中央ポンプ場築造工事(土木工事) 質問回答書

福山市上下水道局施設部施設整備課

2026年(令和8年)7月6日回答分

資料

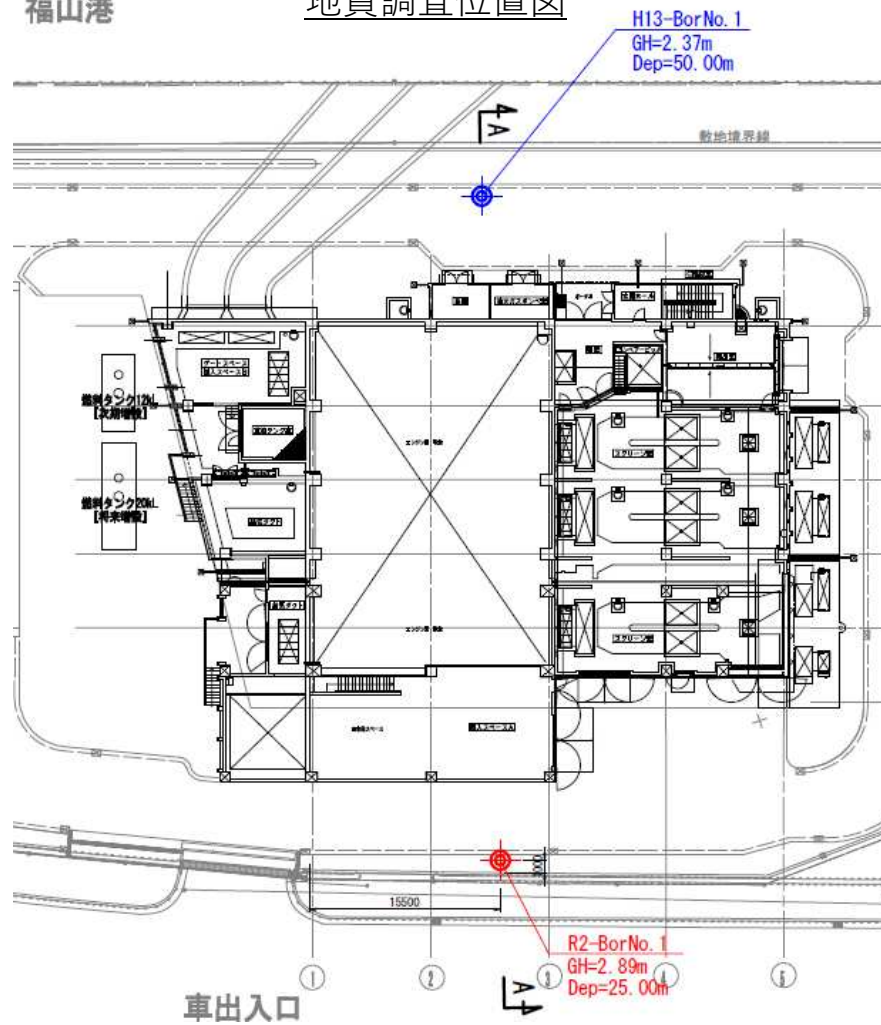
番号	質問事項	回答
3	コン殻（無筋）、コン殻（有筋）、アス殻の単位体積重量について、ご教示お願いします。	回答2と同様です。
4	廃プラスチックの単位体積重量について、ご教示お願いします。	撤去する雨水管は、建設物価及び積算資料に記載されている規格毎の単位質量を見込んでいます。
5	建設汚泥（泥水）の単位体積重量について、ご教示お願いします。	1.5 t / m ³ を想定しています。
6	水の単価をご教示お願いします。	福山市水道料金（臨時用）を見込んでいます。
7	柱列式連続壁工について、図面番号C-02支保工配置図(1)の右側端部は2孔となっておりますが、3軸施工のため、3孔分施工することになりますが支障はありませんでしょうか。ご教示お願いします。	3孔分施工で支障はないと考えています。
8	図面番号C-06仮設断面図(1)他に地質柱状図が記載されておりますが、GL-20mより下の地層が省略されており、N値も50以上の礫層の情報しかありません。詳細な地質データの開示、試料土回収を兼ねた追加の地質ボーリングの施工について、協議は可能でしょうか。ご教示お願いします。	想定している地質の資料を添付しますのでご確認ください。 追加ボーリングの施工については、協議の対象とします。
